Compte-rendu du Technical Committee du 10 septembre 2025

5 SYSTÈME DE CONTRÔLE STANDARDISÉ DE BASCULEMENT DE QUILLE

5.5 PROTOTYPE RÉSERVOIR V3 – COMPARATIF V2

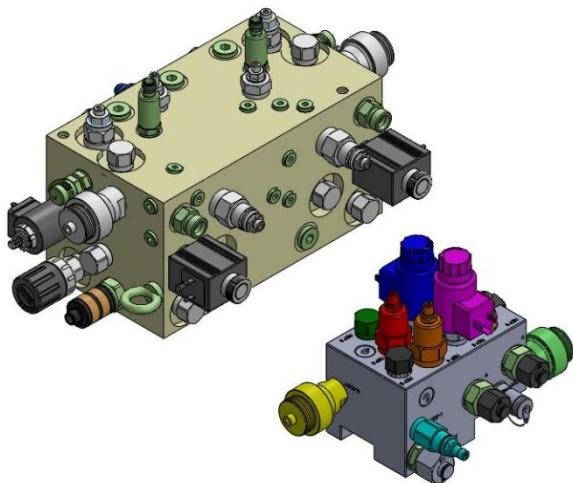
Antoine : Le V3 est un poil plus grand en hauteur mais le volume reste le même, à savoir 10 litres et l'on s'affranchit des éléments déportés : tout serait fixé sur le réservoir permettant plus de simplicité en utilisation.

5.8 PROTOTYPE POWER PACK V3

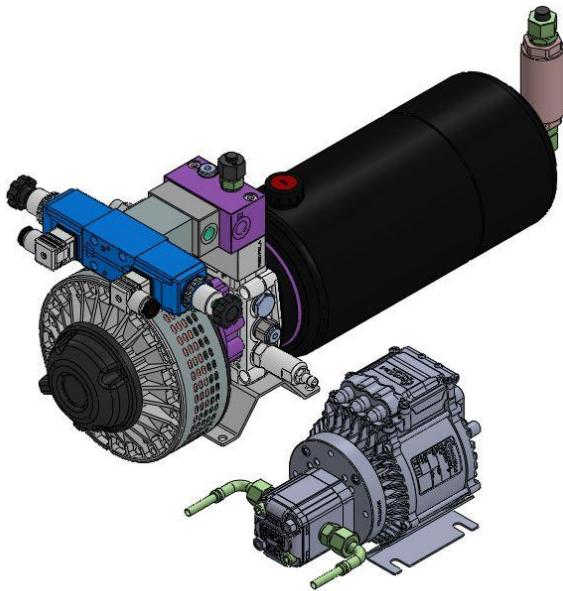
Antoine : La pompe et le moteur brushless sont présentés sur le plan. Le moteur brushless fonctionne en triphasé mais sera alimenté depuis le parc batterie en monophasé 24 V. On aura donc une conversion entre triphasé et monophasé. Cela nous permet d'avoir une meilleure gestion de l'énergie d'un point de vue électrique et moteur avec simplement deux flexibles qui partent de part et d'autre de la pompe.

Pifou : Est-on obligé de l'alimenter en 24V ou peut-on l'alimenter en 48V ?

Pifou : Aujourd'hui on est en 48V non ?

Thomas : Il me semble que ce moteur est IP67, c'est bien ça ?

René : Si l'on a un remplissage temporaire du compartiment du moteur, cela ne compromet pas son fonctionnement, c'est ça ?

Antoine : Les protos seront en 24V. Après, nous pourrons éventuellement faire une option en 48V. Les deux moteurs existent. On pourra choisir la tension d'alimentation à l'avenir.

Antoine : Non, on est en 24V. Le moteur accepte jusqu'à 36V mais toutes les tensions sont rabaissées au niveau de la super-capacité pour que le moteur ne voie que du 24V.

Antoine : Il n'est pas IP67 mais IP65, cela nous a été confirmé par le fabricant. Le moteur actuel n'était pas du tout étanche. On passe à un step au-dessus en termes d'étanchéité du moteur.

Antoine : L'IP65 ne permet pas l'immersion, on est plutôt sur des projections sous pression. L'immersion commence à IP67 il me semble.

Première estimation sur base d'un parc batterie 24V - 200Ah :

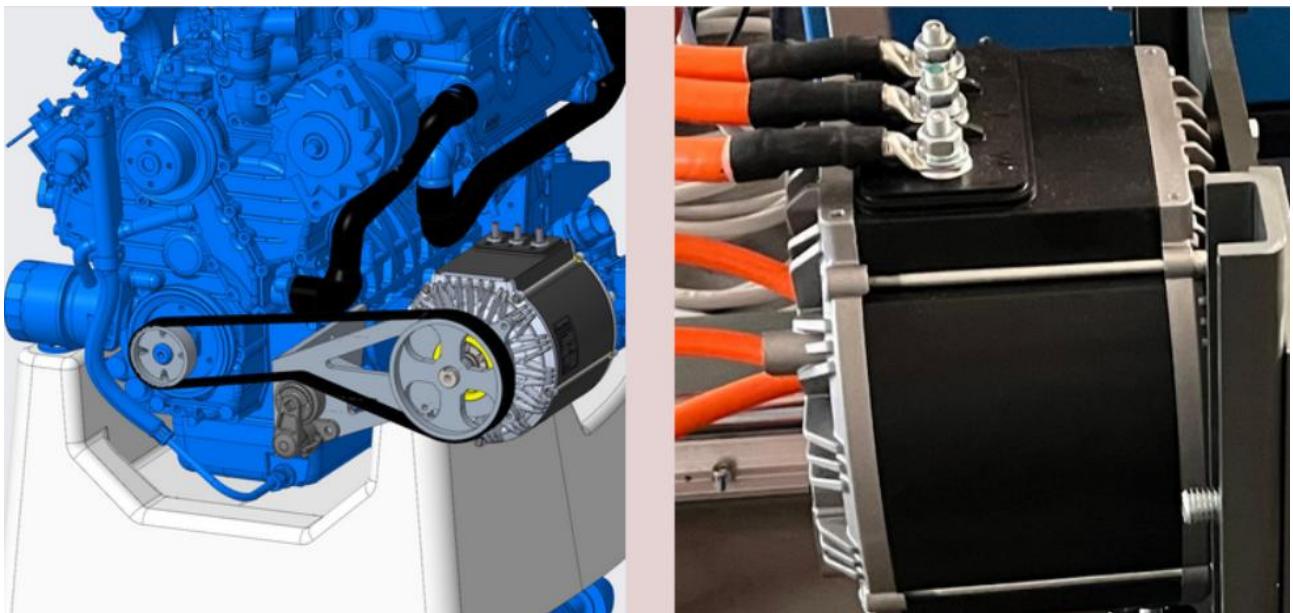
- Diesel/alternateur classique (rendement 21% global) : 2,3 L gasoil consommés
- Diesel/générateur (rendement 46% global) : 1,1 L gasoil consommés
- ➔ Chiffres théoriques, à valider en pratique

Clément : Nous avons commencé le développement de ce système il y a un mois. Sur base du même moteur que celui qui équipera le système de quillage, nous sommes en mesure de développer l'équivalent d'un alternateur à brancher sur le moteur diesel. La grosse différence étant que l'on aura une génération à 92-97% de rendement en fonction des conditions de température. Les chiffres présentés sont théoriques pour l'instant, il s'agit d'une estimation mais nous pourrions diviser par deux la consommation de gasoil. Nous développons ce système en version plus grosse pour la plaisance mais si certaines équipes sont intéressées n'hésitez pas à revenir vers nous. L'objectif est de pouvoir remplacer un alternateur.
